平陆县 100MW 农光互补光伏发电项目

监理工程师通知单

编号: ZHJL-JLTZ-PL-065

主题: 关于阳朝光伏区支架安装质量相关事宜

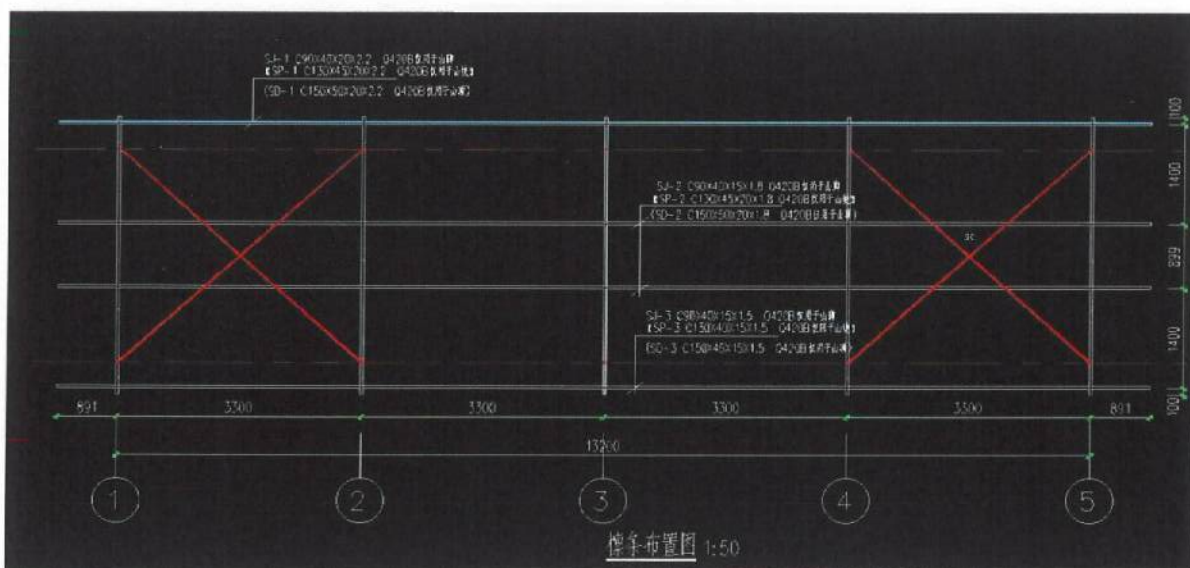
内容: 监理工程师对阳朝 25 区支架安装检查发现, 部分阵列檩条安装规格不符合设计要求, 有厚薄混装和上下错装现象, 现通知贵司对现场安装的支架进行全面检查, 举一反三自查自纠, 防止类似情况发生, 具体按照檩条布置图执行。
